**ZPRÁVA O UPLATŇOVÁNÍ ZÁSAD
ÚZEMNÍHO ROZVOJE
KRÁLOVÉHRADECKÉHO KRAJE
V UPLYNULÉM OBDOBÍ
(květen 2021 – květen 2025)**

dle ustanovení § 107 odst. 1 zákona č. 283/2021 Sb., o územním plánování a stavebním řádu (stavební zákon), ve znění pozdějších předpisů

Datum: listopad 2025

Obr. č. 2 Výřez výkresu I.2.b.1. VÝKRES PLOCH A KORIDORŮ Úplného znění ZÚR KHK po Aktualizacích č. 1, 2,3,4 a 5 s vyznačením zájmového území zdroj (autor)

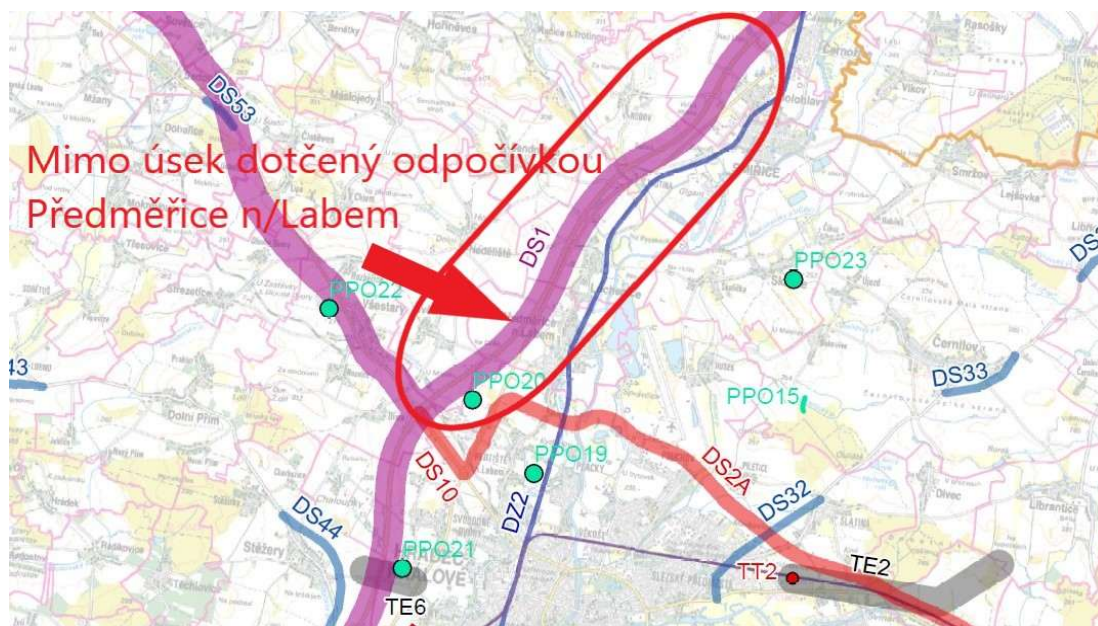
Na základě požadavku MD ČR bude **vypuštěna část koridoru DS1** v rozsahu stavby D11 1106 Hradec Králové – Smiřice mimo úsek dotčený připravovanou odpočívkou D11 Předměřice nad Labem.

Obr. č. 3 Výřez výkresu I.2.b.1. VÝKRES PLOCH A KORIDORŮ Úplného znění ZÚR KHK po Aktualizacích č. 1, 2,3,4 a 5 s vyznačením zájmového území zdroj (autor)

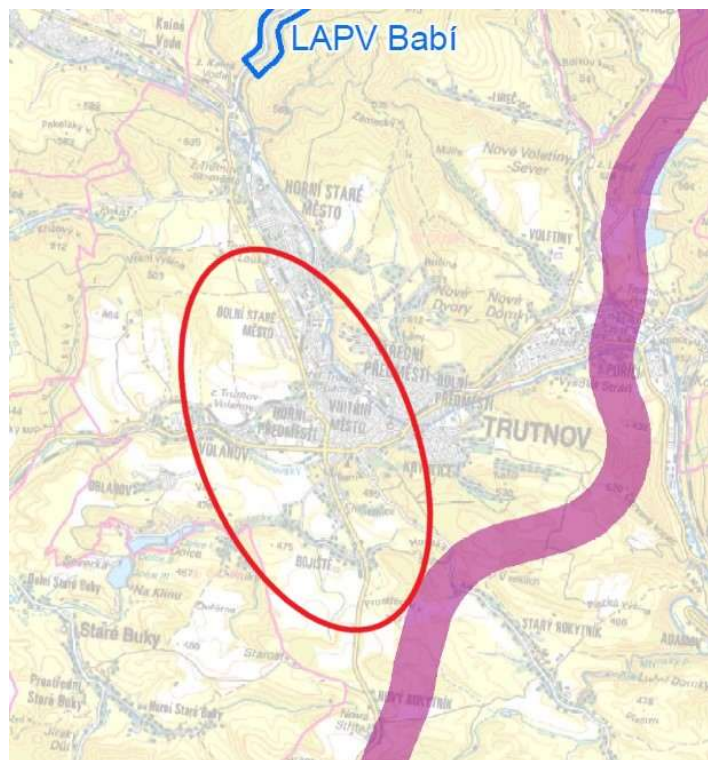
V rámci Změny č. 7 ZÚR KHK bude na základě předaných územně plánovacích podkladů prověřen a **zpracován požadavek MD ČR na vymezení koridoru silnice I/14 Trutnov, západní obchvat.**

Obr. č. 4 Výřez výkresu I.2.b.1. VÝKRES PLOCH A KORIDORŮ Úplného znění ZÚR KHK po Aktualizacích č. 1, 2,3,4 a 5 s vyznačením zájmového území zdroj (autor)

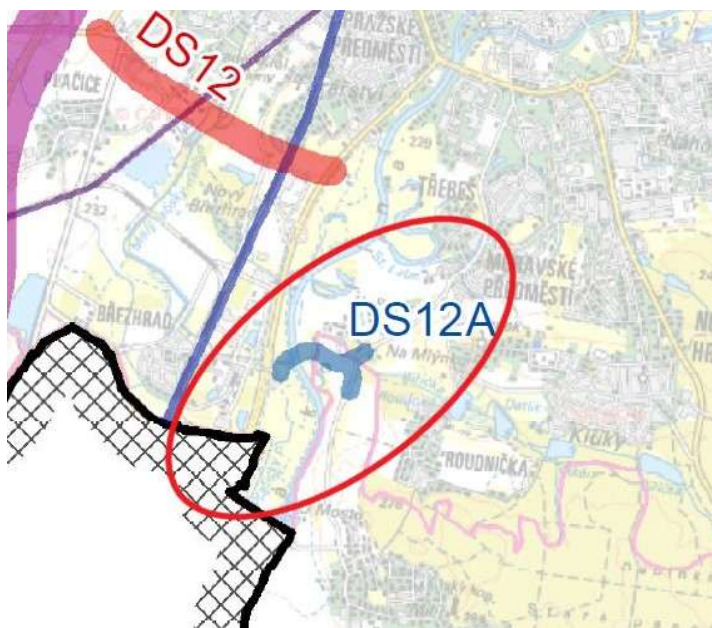
Na základě požadavku města Hradec Králové bude v rámci Změny č. 7 ZÚR KHK **prověřena úprava** již vymezeného koridoru DS12A ve správním území města Hradec Králové.

Obr. č. 5 Výřez výkresu I.2.b.1. VÝKRES PLOCH A KORIDORŮ Úplného znění ZÚR KHK po Aktualizacích č. 1, 2,3,4 a 5 s vyznačením zájmového území zdroj (autor)

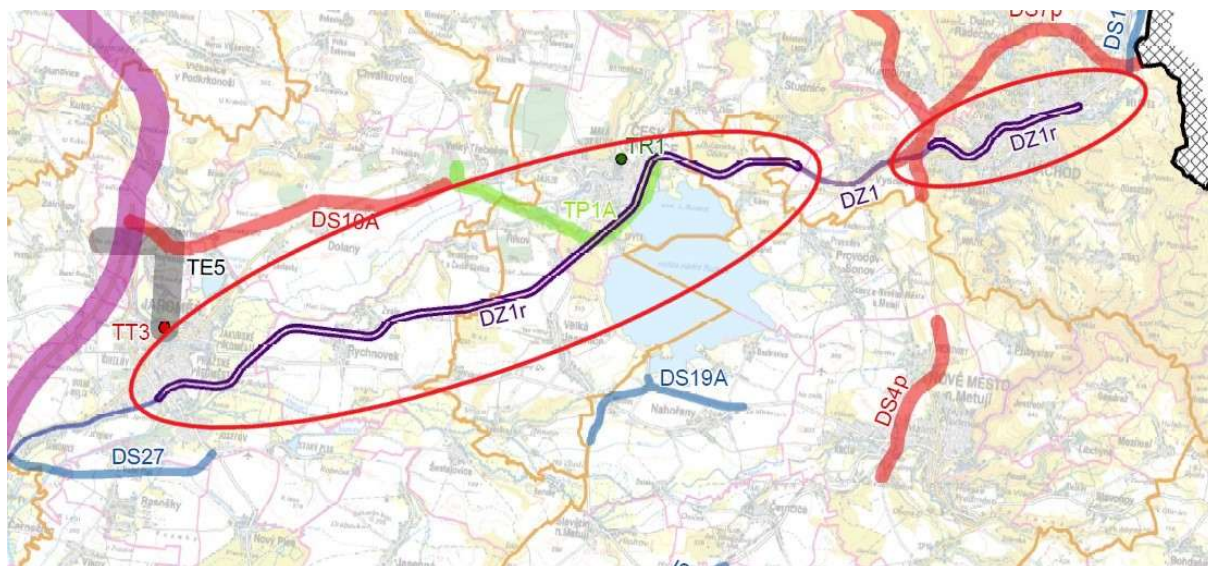
Na základě požadavku MD ČR v rámci modernizace a elektrifikace celostátní železniční trati č. 032 (mimo tzv. Vysokovské spojky) v úseku Jaroměř – Náchod (DZ1r) – územní rezervu prověřit a **převést na koridor veřejně prospěšné stavby** a dále také požaduje prověřit možnost sloučení a upřesnění vedení s koridorem DZ1, tak aby vznikl jeden souvislý koridor pro železniční infrastrukturu.

Obr. č. 6 Výřez výkresu I.2.b.1. VÝKRES PLOCH A KORIDORŮ Úplného znění ZÚR KHK po Aktualizacích č. 1, 2,3,4 a 5 s vyznačením zájmového území zdroj (autor)

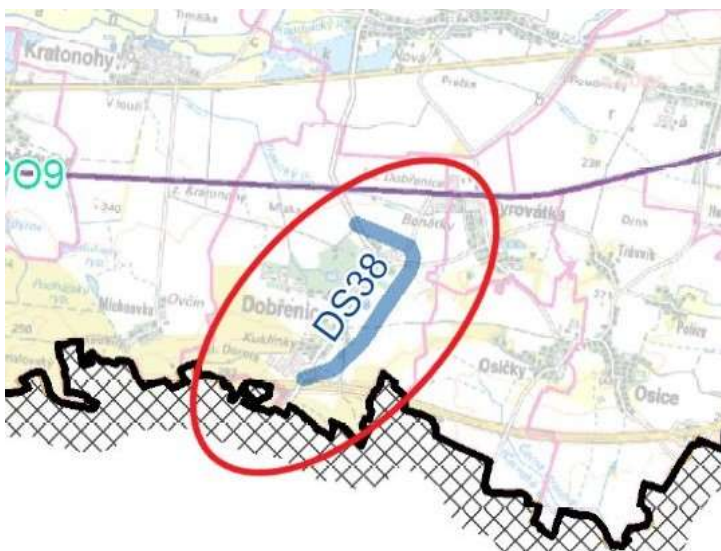
V rámci Změny č. 7 ZÚR KHK na základě požadavku obce Stěžery **prověřit vypuštění koridoru** silnice II/324 v prostoru Stěžer (s novým napojením na dnešní silnici I/11) (DS44).

Obr. č. 8 Výřez výkresu I.2.b.1. VÝKRES PLOCH A KORIDORŮ Úplného znění ZÚR KHK po Aktualizacích č. 1, 2,3,4 a 5 s vyznačením zájmového území zdroj (autor)

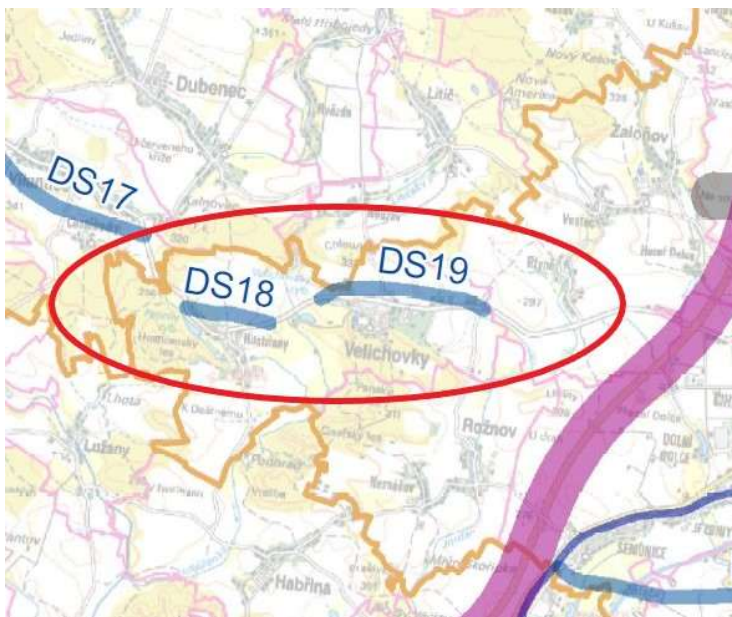
V rámci Změny č. 7 ZÚR KHK na základě požadavků obce Velichovky **prověřit vypuštění koridorů** silnice II/258 v prostoru Velichovek (Hustířany) (DS18) a silnice II/285 – v prostoru severně od Velichovek (DS19).

Obr. č. 9 Výřez výkresu I.2.b.1. VÝKRES PLOCH A KORIDORŮ Úplného znění ZÚR KHK po Aktualizacích č. 1, 2,3,4 a 5 s vyznačením zájmového území zdroj (autor)

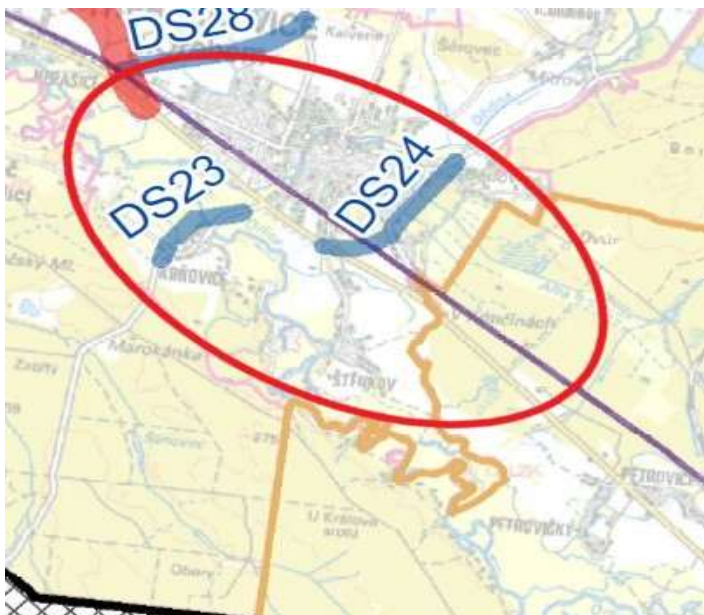
V rámci Změny č. 7 ZÚR KHK na základě požadavků obce Libřice **prověřit posunutí (oddálení) navrhovaného koridoru silnice II/308 od zastavěného území obce Libřice směrem na jihovýchod**. Součástí požadavku je také prověření dopravní situace v prostoru Libřic v návaznosti na zvýšené dopravní zatížení silnic vlivem stavby dálnice D11 dle požadavku obce.

Obr. č. 11 Výřez výkresu - bezešvý výkres pasport ÚPD KHK – platná ÚPD Broumov, ÚPD Hejtmánkovice zdroj (autor)

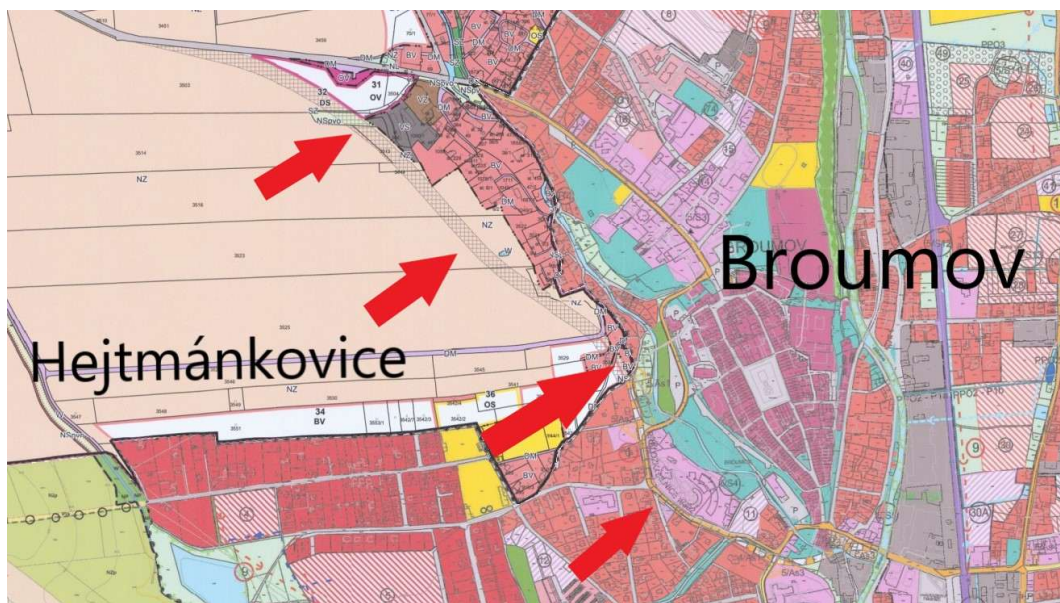
V rámci Změny č. 7 ZÚR KHK prověřit nové **vymezení koridoru silnice II/302, II/303** v prostoru správního území města Broumov s přesahem do správního území Hejtmánkovice, když uvedené řešení koridoru silnice II. třídy je již vymezené a územně stabilizované v územně plánovací dokumentaci města Broumov a obce Hejtmánkovice jako veřejně prospěšná stavba WD1.

Obr. č. 12 Výřez výkresu I.2.b.1. VÝKRES PLOCH A KORIDORŮ Úplného znění ZÚR KHK po Aktualizacích č. 1, 2,3,4 a 5 s vyznačením zájmového území zdroj (autor)

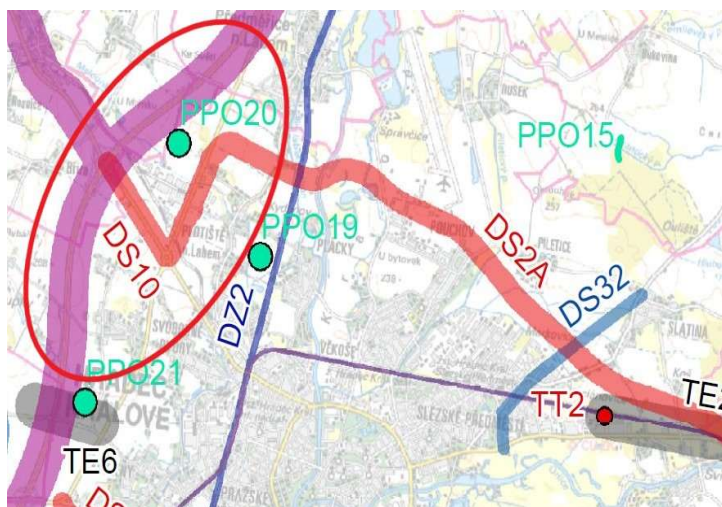
V rámci Změny č. 7 ZÚR KHK **prověřit vymezení územní rezervy** přímého propojení silnice I/11 (Severní tangenta) (DS2A) na dálnici D11 (DS1).

Obr. č. 15 Výřez výkresu I.2.b.1. VÝKRES PLOCH A KORIDORŮ Úplného znění ZÚR KHK po Aktualizacích č. 1, 2,3,4 a 5 s vyznačením zájmového území zdroj (autor)

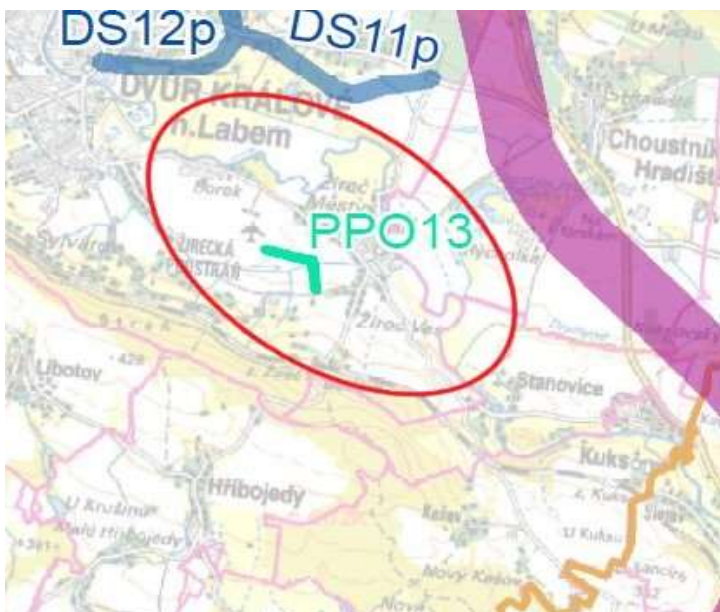
- 2) PPO13 Suchá nádrž Žireč – dokončeno zkolaudováno

Obr. č. 16 Výřez výkresu I.2.b.1. VÝKRES PLOCH A KORIDORŮ Úplného znění ZÚR KHK po Aktualizacích č. 1, 2,3,4 a 5 s vyznačením zájmového území zdroj (autor)

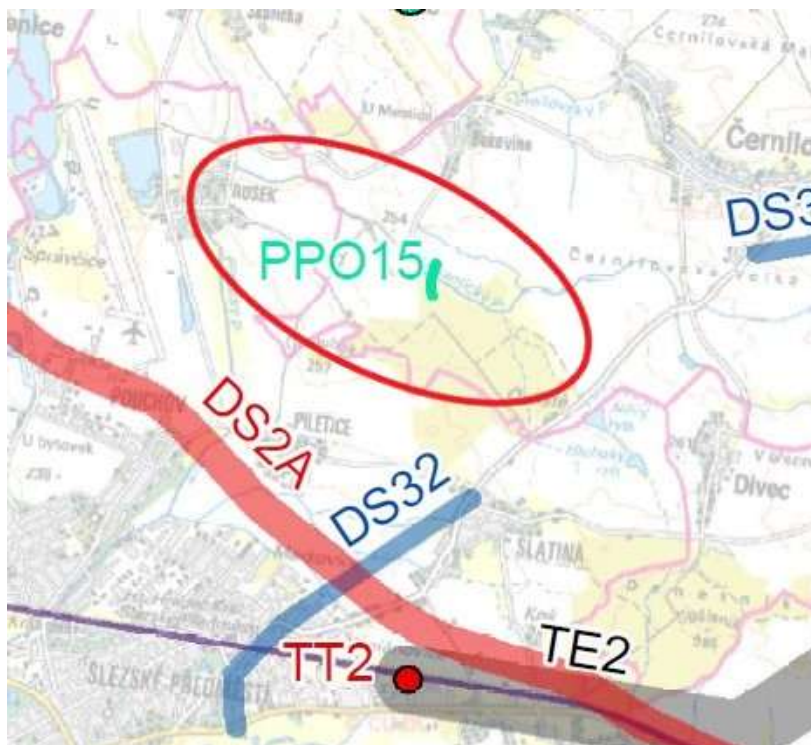
3) PPO15 Suchá nádrž Rusek – dokončeno předpoklad kolaudace v roce 2025

Obr. č. 17 Výřez výkresu I.2.b.1. VÝKRES PLOCH A KORIDORŮ Úplného znění ZÚR KHK po Aktualizacích č. 1, 2,3,4 a 5 s vyznačením zájmového území zdroj (autor)

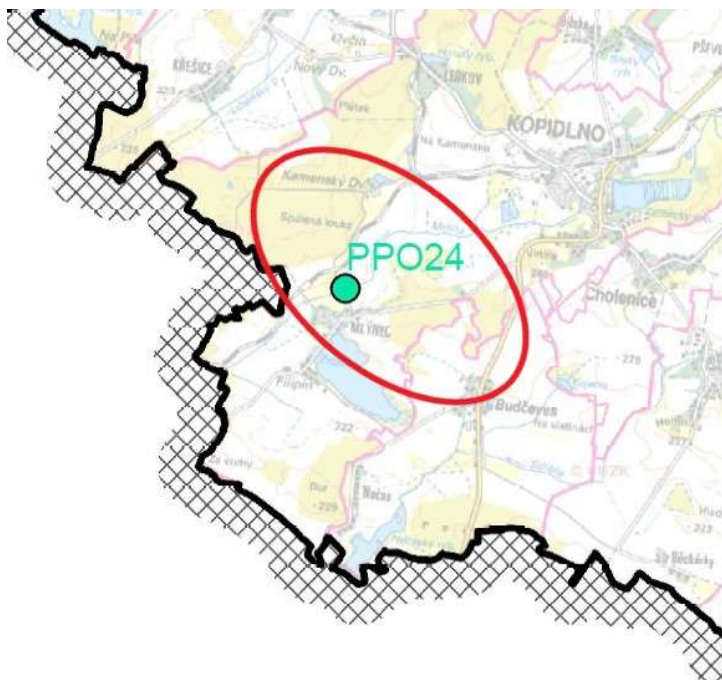
4) PPO24 Mrlina, Vestec -Rožďalovice -poldr Mlýnec – dokončeno, zažádáno o kolaudaci

Obr. č.18 Výřez výkresu - výkres pasport ÚPD KHK – platná ÚPD Výrava.....zdroj (autor)

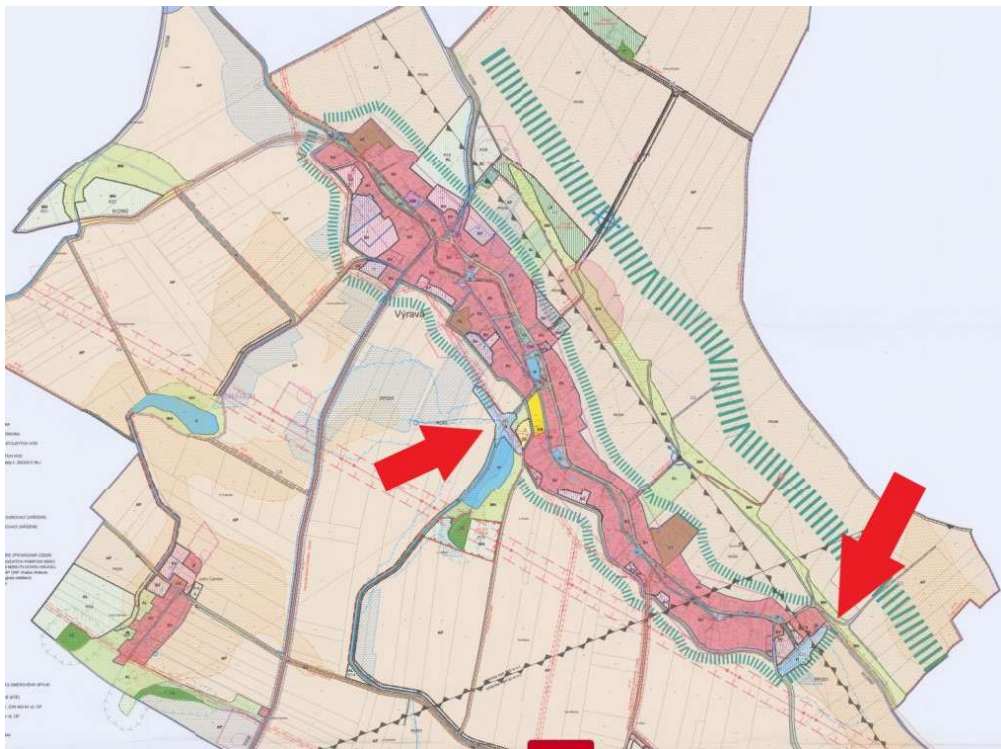
V rámci změny č. 7 ZÚR KHK prověřit požadavek MZE ČR na **vymezení** protipovodňových opatření Suchá retenční nádrž Výrava, Výravský potok, Suchá retenční nádrž Výrava, Libníkovický potok, která jsou již vymezena a územně stabilizována v platné územně plánovací dokumentaci obce Výrava jako veřejně prospěšné stavby.
